真空電磁接触器 形状変更のお知らせ

発行 日付	2019年 2月	件名	真空電磁接触器 形状変更のお知らせ	三菱電機株式会社 名古屋製作所 可児工場 〒509-0249 岐阜県可児市姫ヶ丘 3-5 TEL (0574)61-1952
----------	-------------	----	-------------------	--

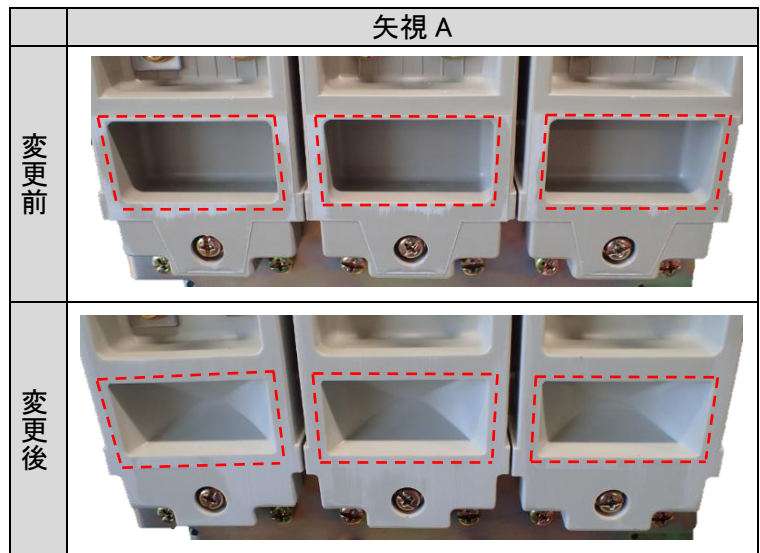
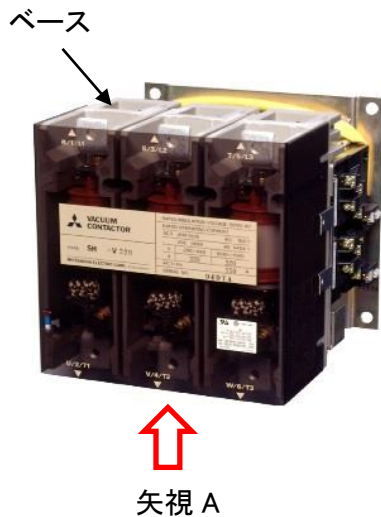
外郭部品（ベース）の穴形状（赤色破線部内）を下記のとおり変更いたします。
取付寸法、外形寸法の変更はありません。

生産性向上のため（成形性改善）

互換性あり
